Verifica di conformità legislativa

COMUNE DI TALAMELLO - MUNICIPIO - Verifica di conformità legislativa

08-06-2021 11:45:40

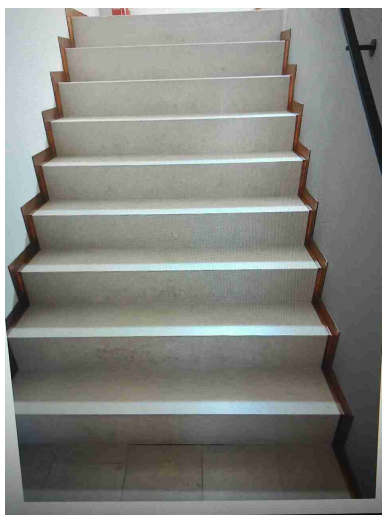
Le valvole del gas sono segnalate e sono facilmente raggiungibili?

No

MUNICIPIO: installare cartellonistica indicante la valvola di intercettazione del metano

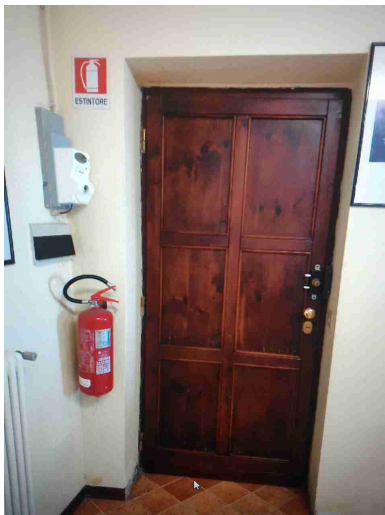
Luci di emergenza mantenute in buono stato di efficienza

No

eseguire verifica periodica semestrale delle luci di emergenza e inserire l'esito all'interno del registro Antincendio

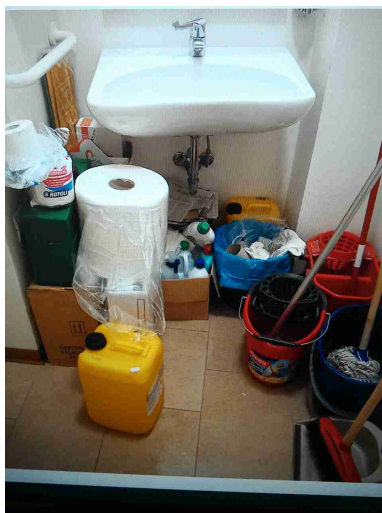
Sui principali quadri elettrici sono presenti i cartelli di Divieto di spegnere incendi con acqua e pericolo folgorazione?

No

installare cartellonistica indicante il pericolo di elettrocuzione e il divieto di spegnimento con acqua.

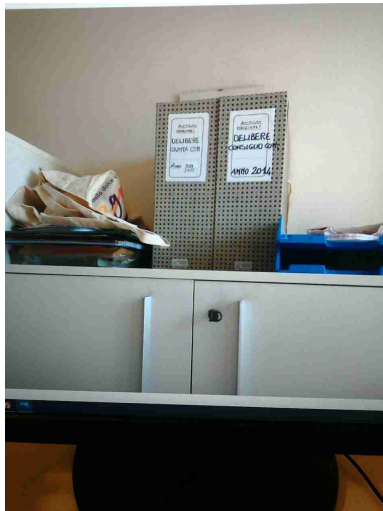
Segnalazione aggiuntiva n. 2	No	casa della musica: installare cartellonistica indicante il pericolo di elettrocuzione e il divieto di spegnimento con acqua
Rischi chimico e cancerogeno		
E' presente un deposito dedicato per prodotti chimici ed e' opportunamente segnalato?	No	MUNICIPIO: installare armadio idoneo al contenimento delle sostanze chimiche pericolose

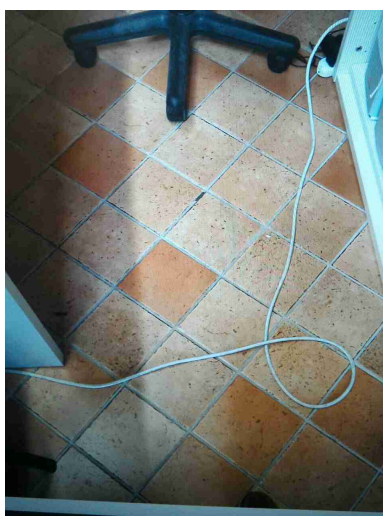
Archivi e scaffalature in buono stato di manutenzione?	No	sede uff. tecnico e municipio: eliminare il materiale posizionato al di sopra delle scaffalature.archivio distaccato: le scaffalature mancano della cartellonistica indicante la portata massima ammessa,inoltre non risultano fissate a parete, a terra e controventate
--	----	---
